Città di Tortona

Tortona li, 19/06/2024

Oggetto: [ID: 12436] – Procedura di Valutazione di impatto ambientale di competenza statale, ai sensi dell'art. 23 del decreto legislativo 152/2006 e ss.mm.ii. integrata con la valutazione d'incidenza, di cui all'art.5, del DPR n. 357/1997 e verifica del Piano di utilizzo Terre, ex D.P.R. n. 120/2017, art. 9. Progetto di fattibilità tecnico ed economica Velocizzazione Milano– Genova e Quadruplicamento Tortona-Voghera”.

Fig.1 – Estratto della TAVOLA 3.4.1 - AZZONAMENTO

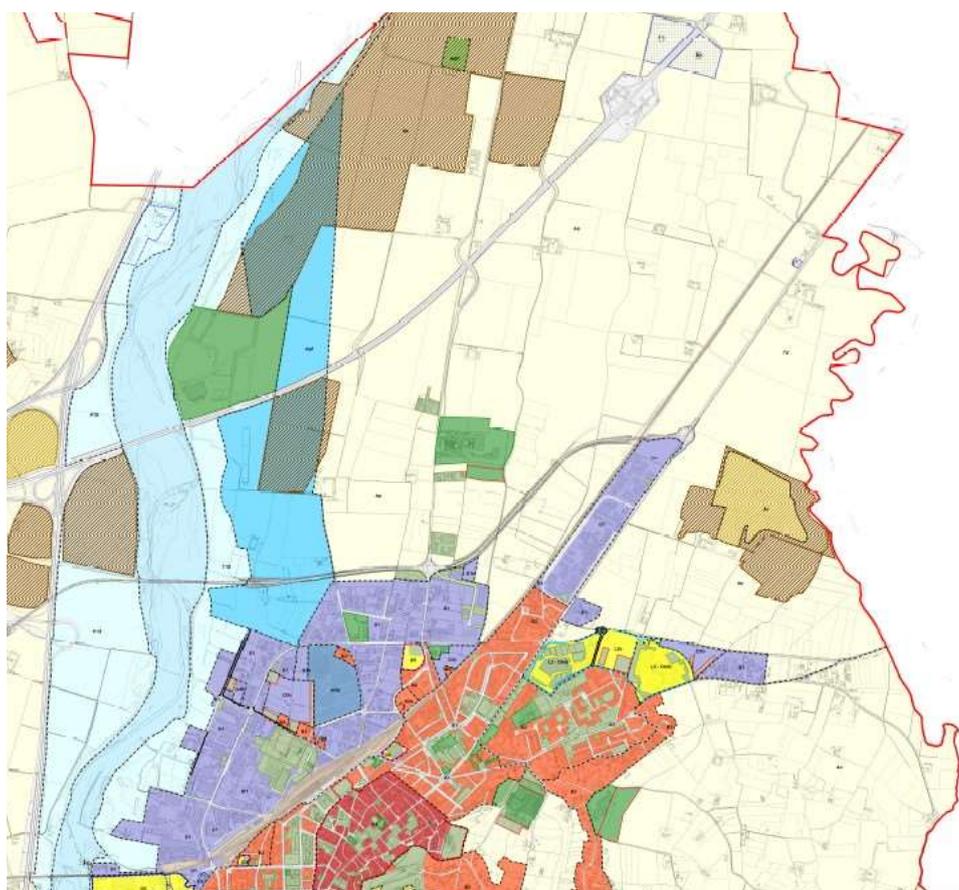
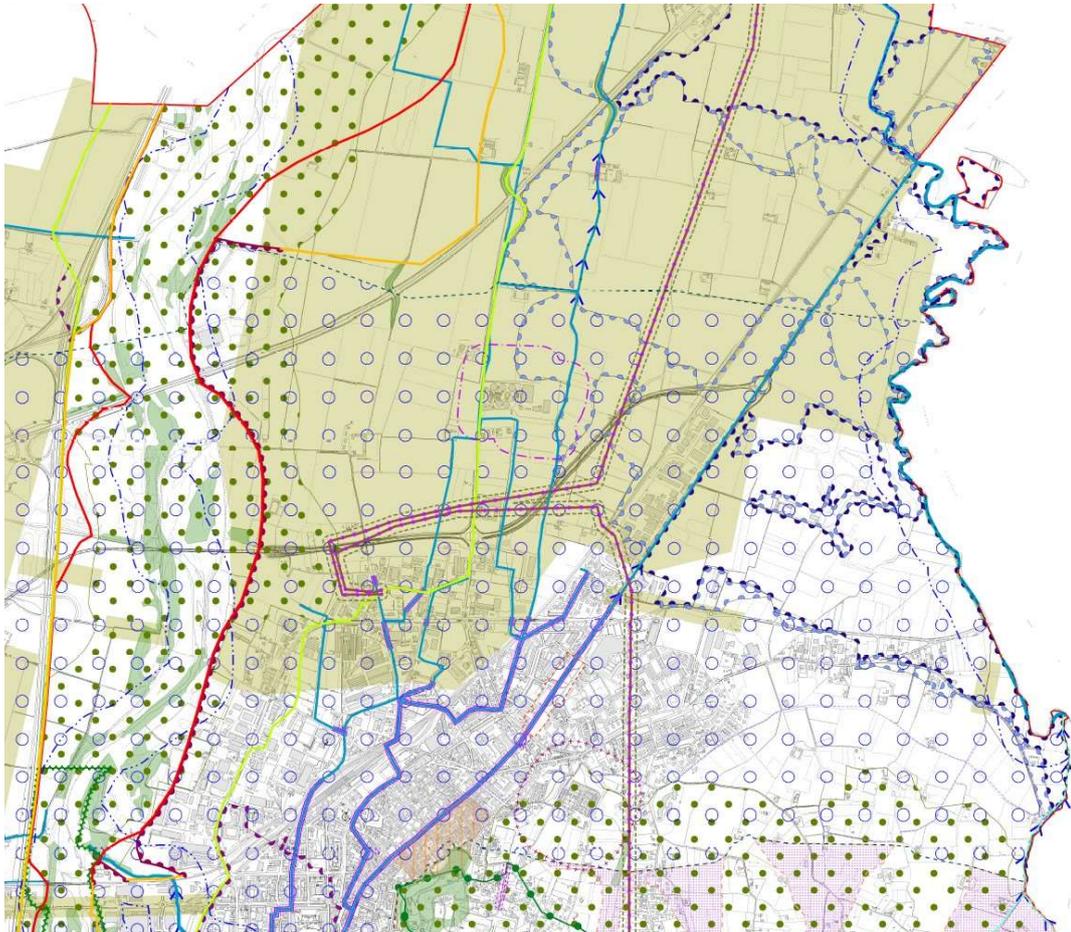
Pertanto, le prescrizioni urbanistiche relative all'area d'indagine costituita da una fascia di ampiezza pari a 250 m per ciascun lato della ferrovia in progetto sono differenti da quanto elencato nel paragrafo 5.3.1- Comune di Tortona come si evince dalla seguente figura estratto della tavola 3.4.1. - AZZONAMENTO reperibile al link: <https://servizionline.comune.tortona.al.it/openweb/trasparenza/pagina.php?id=69&CSRF=01a49ddd5c64dafd4518984304c3fa55>
